Samrådsredogörelse

2008-09-16

Diarienummer: 1140/02

Detaljplan för Idrottsplats vid Härlanda park inom stadsdelen Kålltorp i Göteborg

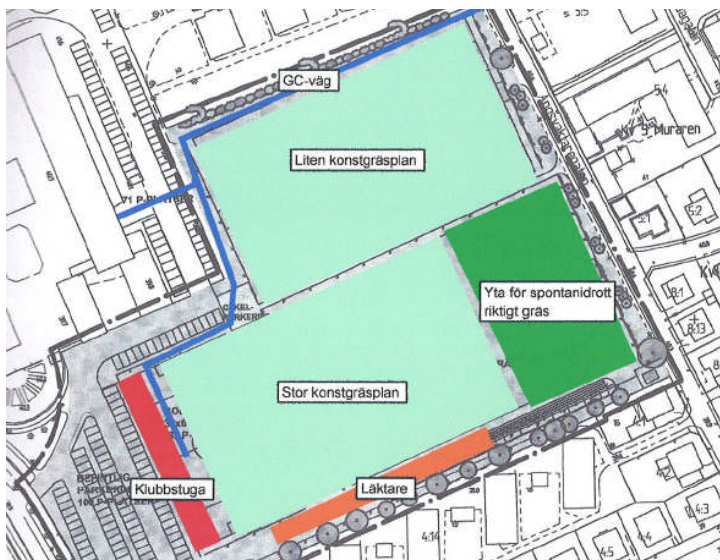
20. Lars Olsson (ombud för Åke Olsson), Kålltorpsgatan 4 A-M anser att förslaget ska begränsas till en fullstor fotbollsplan och en mindre. Därmed ges en skyddande parkmiljö runt planerna. Det föreligger brister i fråga om hänsyn till kringliggande bostadsmiljöer. Det enda exempel på hänsyn som tagits är en ca 60 cm hög jordvall. Varje kväll det spelas boll på planerna kommer en betydande mängd bilar och människor att röra sig till, på och från området och ge upphov till buller och ev. skakningar. Planerna kommer att vara belysta med kraftiga strålkastare höst, vinter och tidig vår. Det kommer även vara buller från högtalare riktade mot läktaren och bostadslägenheterna.

Vidare finns en idé att området delvis spärras av för att minska biltrafiken. Den lämpligaste bilvägen för att lämna eller hämta små fotbollsspelare blir över fastigheten Kålltorpsgatan 4. Med idag ansträngd parkeringssituation kommer bilar parkeras på fastigheten Kålltorpsgatan 4. Åke Olsson har sökt tillstånd om att få spärra av vägen, men fått avslag av skäl att brandmyndigheten vill ha fri väg. Planförfattarna har valt att bortse från eller förringa detta, ett brott mot god sed att kommunen utformar en detaljplan som redan från början inkräktar på enskilds mark.

Verksamhetsutövaren, Qviding, ska svara för att erforderliga tillstånd för verksamheten finns och visa att den inte strider mot angivna bestämmelser enligt bl.a. Miljöbalken 9 kap. 1 §. Om inte kan verksamheten förbjudas eller begränsas. Det är utredarens sak att vid utformningen beakta att den tänkta verksamheten mest sannolikt är miljöfarlig verksamhet i miljöbalkens mening och att man därför begränsar dess omfattning. Begränsa antalet planer till 1 stor och 1 liten plan och ordna en väg på kommunens mark parallellt med Kålltorpsgatan 4 för att undvika att bilar, mopeder och cyklar använder Åke Olssons mark. Åke Olsson kommer driva denna sak till sin spets, dels för hyresgästers skull men givetvis även för sin egen.

Kommentar: Angående fotbollsplanernas storlek, se svar till punkt 5. Detaljplanen möjliggör uppförande av en 1,6 meter hög jordvall för att kunna inrymma läktare därutöver ett väderskydd med höjden 3,5 meter. Vallen och väderskyddet kommer att kunna fungera som en bullerdämpare och sänka bullernivån söder om läktaren. Planförslaget innebär mer trafik till området, men bullernivåerna ligger lägre än gränsvärdet vid bostadsbebyggelse, dvs. 55 dBA. Idrottsplatsen placeras centralt i

stadsdelen vilket innebär att många kan cykla och promenera dit samt åka kollektivtrafik. Angående belysning och högtalare, se svar till punkt 5. Området kommer inte att spärras av däremot kommer befintligt stängsel mellan Härlanda park och Kålltorpsgatan 4 A-M att få stå kvar, vilket innebär att det inte blir någon naturlig passage mellan dessa fastigheter. Därmed finns den ingen anledning att parkera på Kålltorpsgatan 4 A-M, se även svar till punkt 5.

Idrottsverksamheten i sig är inte någon tillståndspliktig miljöfarlig verksamhet enligt Miljöbalken, däremot kan buller och stark belysning som bländar kringliggande bebyggelse vara störande om det bedöms som en olägenhet för människors hälsa. I detaljplanen finns en bestämmelse om att det krävs bygglov för att sätta upp belysningsmaster, se även svar till punkt 5. Det finns inte anledning att anlägga en väg på kommunens mark parallellt med Kålltorpsgatan 4 A-M då den inte serverar själva idrottsanläggningen.

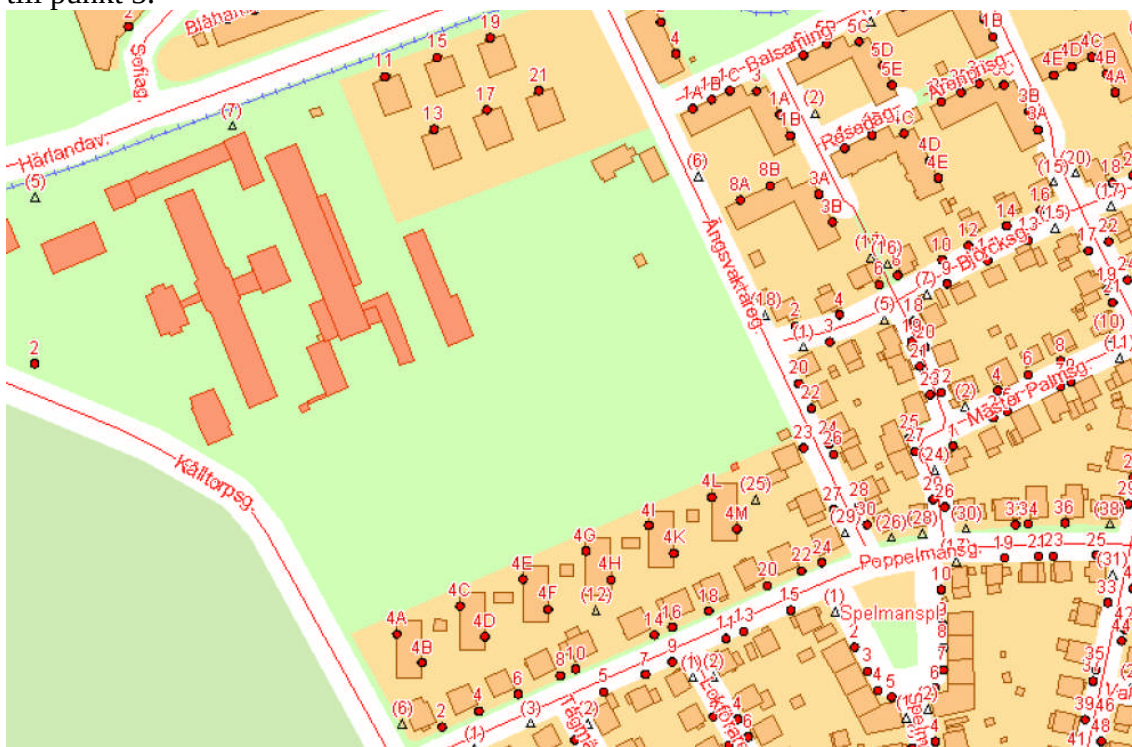
22-23. Anna Bååw och Peter Bååw, Björcksgatan 2, anser att samrådshandlingen i huvudsak innebär samma förslag som programhandlingen, som de lämnade synpunkter på 2006-10-24. Endast ringa hänsyn har tagits till de synpunkter som inkom från intilliggande fastighetsägare, miljönämnd och kulturnämnd. Det är förvånande över att så lite redovisats om miljökonsekvenser enligt Miljöbalken 9 kap. 1 §. Det krävs mer utredningar innan beslut om detaljplan fattas. Vilket miljö kvalitetsområde gäller för deras område? På vilket sätt har planarbetet säkerställt att normerna uppfylls? Utöver olägenheter med buller och ljus har de även fått kännedom att gummigranulatet på planerna avger emissioner som bl.a. luktar när det utsätts för värme. Det framgår klart att Idrotts- och föreningsförvaltningens synpunkter väger tyngst. Det är främst ekonomiska intressen som styr nyttjandegraden vilket sker på bekostnad av befintlig verksamhet och intilliggande fastigheter. Detta är oacceptabelt.

Föreslagen gångväg kommer att medföra ökade problem med trafik och parkering längs Ängsvaktaregatan. Gångvägen bör förläggas närmare Härlandavägen för att inte dra in biltrafik i området mer än nödvändigt. Att ytan fortfarande kan vara tillgänglig för allmänheten har liten verkan då tiden för allmänheten främst är under ordinarie skol- och arbetstid. Det innebär i praktiken att allmänheten inte kan nyttja ytan. Tidigare hänvisades det till en sociotopkarta för Härlanda SDN. Tolkningen av sociotopkartan speglar inte vår uppfattning om hur ytan används idag. Exempel på aktiviteter som förekommer idag är fotboll, brännboll, modellflygplan, nyårsraketer, drakflygning, flugfiske, golf, kubb, solning, picknick etc. Aktiviteter som befrämjas av stora ytor och naturligt gräs. Alternativa ytor finns inte i närområdet. De saknar en alternativ utformning av området som bättre tillgodoser intilliggande fastigheters synpunkter och där området inte har nyttjats lika hårt. Varför är markdispositionen låst? Exempel på alternativ utformning:

Kommentar: Angående Miljönämndens och Kulturnämndens synpunkter, se svar till punkterna 4 och 5. Gällande hänsyn till inkomna synpunkter från intilliggande fastighetsägare, se svar till punkt 5 samt svaren till sakägare. Angående miljökonsekvenser enligt Miljöbalken 9 kap. 1 § och ljusstörningar, se svar till punkt 20. Angående buller, se svar till punkt 5. Vad gäller gummigranulat så har Idrotts- och föreningsförvaltningen meddelat att de kommer använda återvunnet EPDM-gummi, d.v.s. syntetiskt gummi. Gummit är en restprodukt i samband med tillverkning av fönster- och kylskåpslister alternativt vid tillverkning av bilinredningar. Detta regleras inte i detaljplanen. På Kemikalieinspektionens hemsida finns information om

gummigranulat, se <http://www.kemi.se>. Gällande detaljplan för området anger offentligt ändamål, vilket innebär att området inte varit avsett för park. Föreslagen utnyttjandegrad krävs för att täcka verksamhetens och stadsdelens behov samt vara ekonomiskt möjligt. Andra lokaliseringar har tidigare undersökts men inte uppfyllt kravet på central näridrottsplats. Utförd akustikutredning visar att bullernivån kommer att öka för bostäderna närmast planerna (gäller inte bostäderna söder om läktaren) men ökningen sker endast under vissa träningar och matcher, d.v.s. inte hela dagarna och året runt, se vidare i dokumentet *"Spridning av ljud från Härlanda idrottsplats"* Gärdhagen Akustik AB.

Gångvägens exakta läge är inte reglerat i detaljplanen. Föreslagen placering är tänkt att även serva gående som kommer från sydöst. Angående trafik på Ängsvaktaregatan, se svar till punkt 21. Sociotopkartan för stadsdelen Härlanda är en översiktlig redovisning av utemiljöns sociala värden. Kartan illustrerar vilka platser människan använder i sin utemiljö och vad de gör där. Värdena har bedömts utifrån omfattande observationer samt flera enkät och intervjuundersökningar med brukarna, d.v.s. de som bor och arbetar i Härlanda. Enligt kartan används Härlanda park för bollsport, vilket detaljplanen medger. Fotbollsplanerna kan användas för spontanidrott då de inte används för träning och matchspel. Detaljplanen reglerar endast användningen idrottsändamål, byggnadens och läktarens placering samt ytan för parkering och träd/häck plantering. Utgångspunkter för byggnadens och läktarens placering, se svar till punkterna 4 och 5. Illustrationen visar en möjlig utformning av idrottsplatsen, men den kan naturligtvis utformas på flera sätt inom detaljplanens ramar.
